**Avis délibéré
sur le projet de révision allégée n°1
du plan local d'urbanisme (PLU)
d'Averton (53)**

N°MRAe PDL-2022-6309

Figure 1: vue d'ensemble sur les secteurs concernés par la révision allégée n°1 du PLU d'Averton
(source : évaluation environnementale page 6)

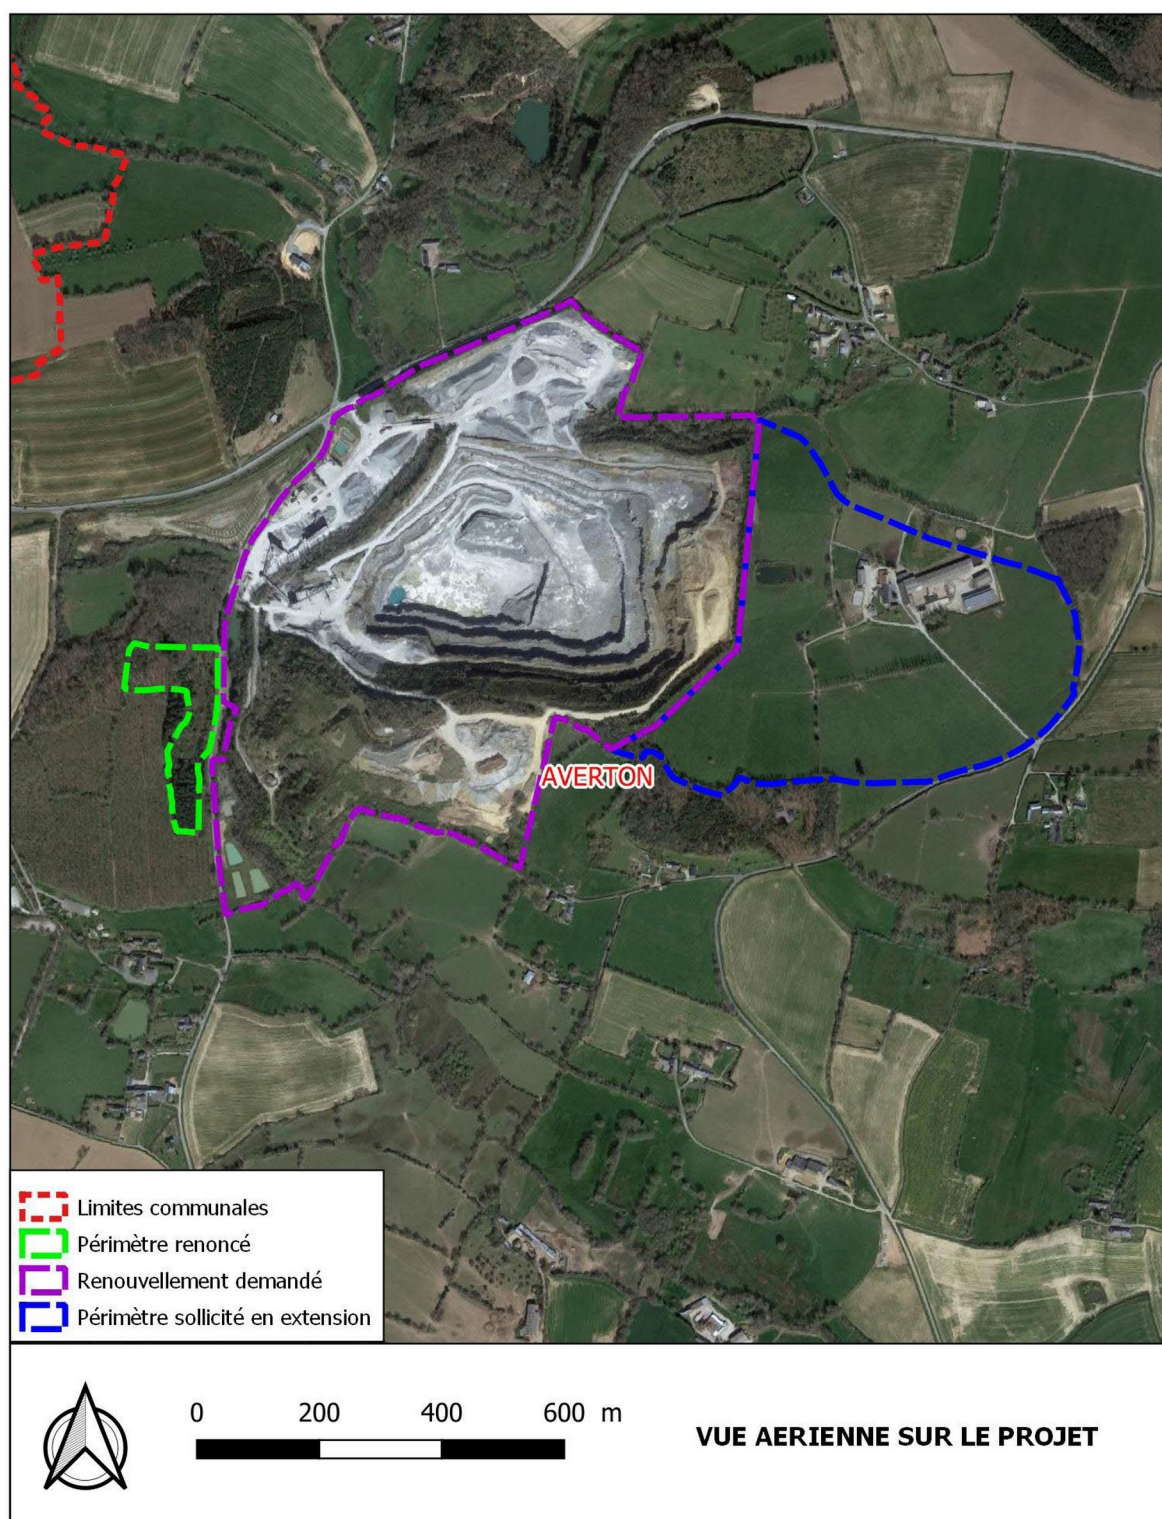
- le classement en espace boisé classé (EBC) de parcelles représentant 2,2 ha à l'ouest de la carrière existante et classées en zone naturelle Nc à vocation d'accueil de la carrière ;
- le reclassement en zone naturelle Nc à vocation d'accueil de la carrière de parcelles représentant 24,5 ha à l'est de la carrière existante et actuellement classées en zone agricole A ;
- selon la page 59 du rapport d'évaluation environnementale, deux autres hectares doivent être classés en EBC et 3,2 ha de parcelles doivent être reclassés en zone naturelle N ; selon le résumé non technique, des secteurs classés en zone Nc non exploités doivent aussi être

reclassés en zonage naturel N ou agricole A, sans indication des surfaces concernées ; dans les deux cas, leur localisation n'est pas précisée.

La MRAe recommande de joindre au rapport d'évaluation environnementale une illustration permettant de localiser l'ensemble des évolutions apportées par le projet de révision allégée n°1 au règlement graphique du PLU d'Averton.
